## SERVICE INSTRUCTION

# Einführung neuer Ölkühler/-sätze bei ROTAX® Motor Type 912 i, 912 und 914 (Serie)

ATA System: 79-00-00 Schmiersystem

Einführung neuer Ölkühler/-sätze bei ROTAX® Motortype 912 i, 912 und 914 (Serie).

Bild 2

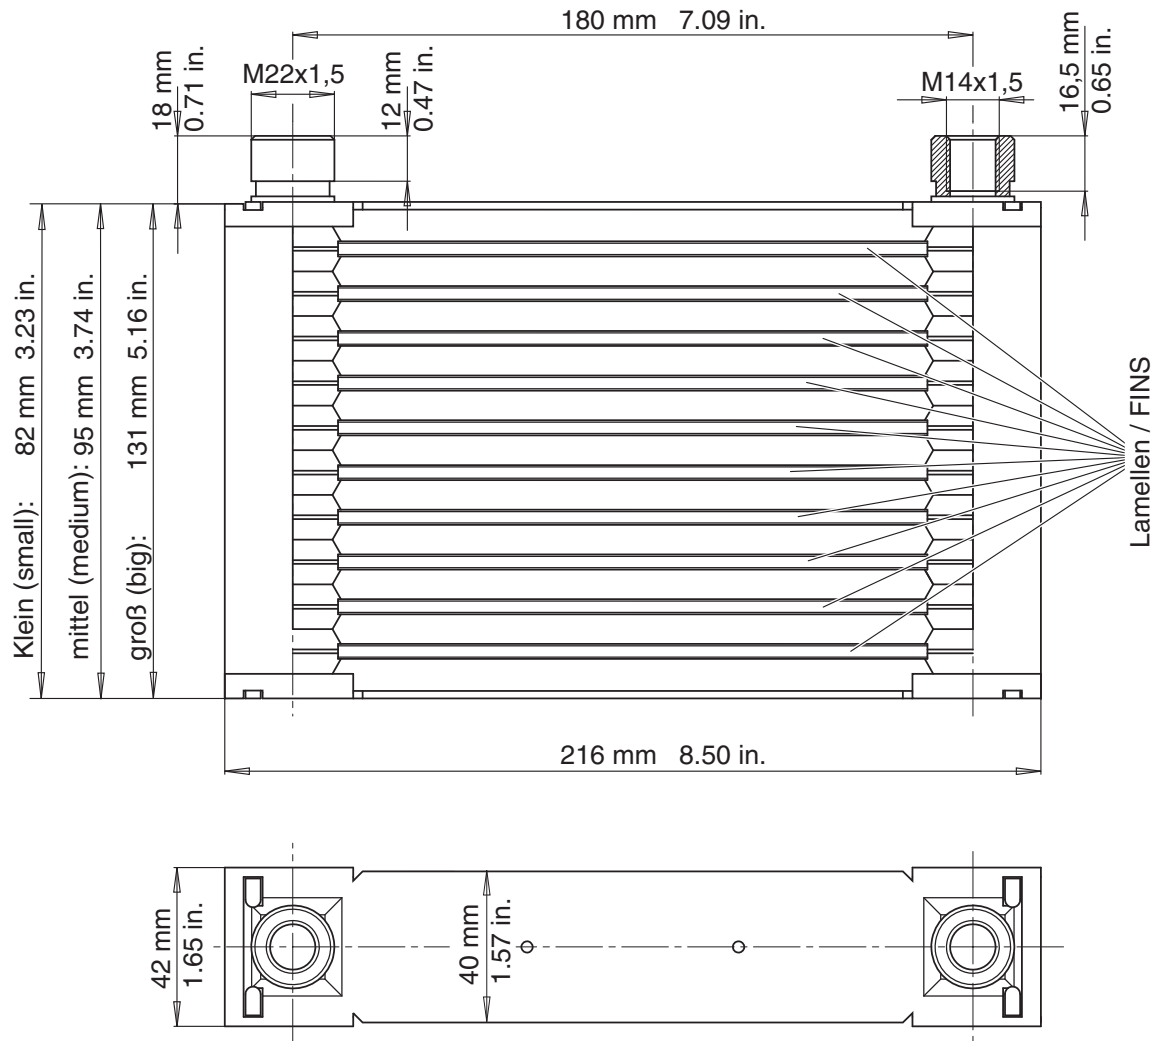
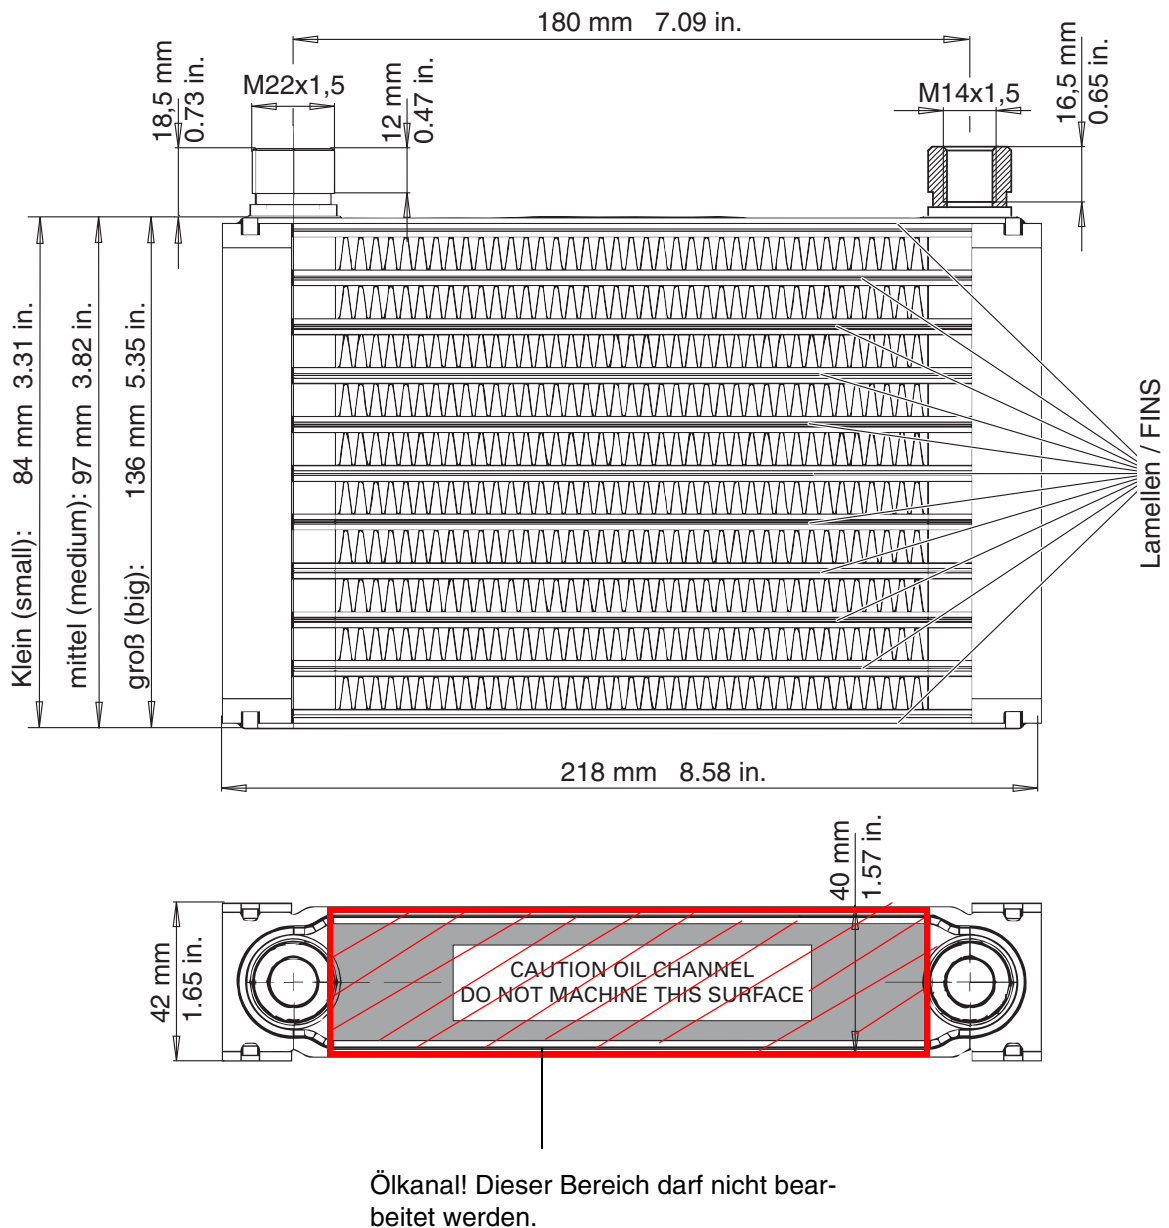
Gegenüber den derzeitigen Ölkühlern TNr. 886022/886023/886024 wurden folgende Änderungen notwendig:

- Änderungen in der Abmessung des Ölkühlers
- Erhöhung der Kühllamellenanzahl

- siehe geänderte Außenabmessungen gemäß [Bild 2](#).

Am Ölkühler dürfen keinerlei Modifikationen vorgenommen werden.  
Siehe dazu [Bild 2](#).

- siehe unterschiedliche Lage der Lamellen.
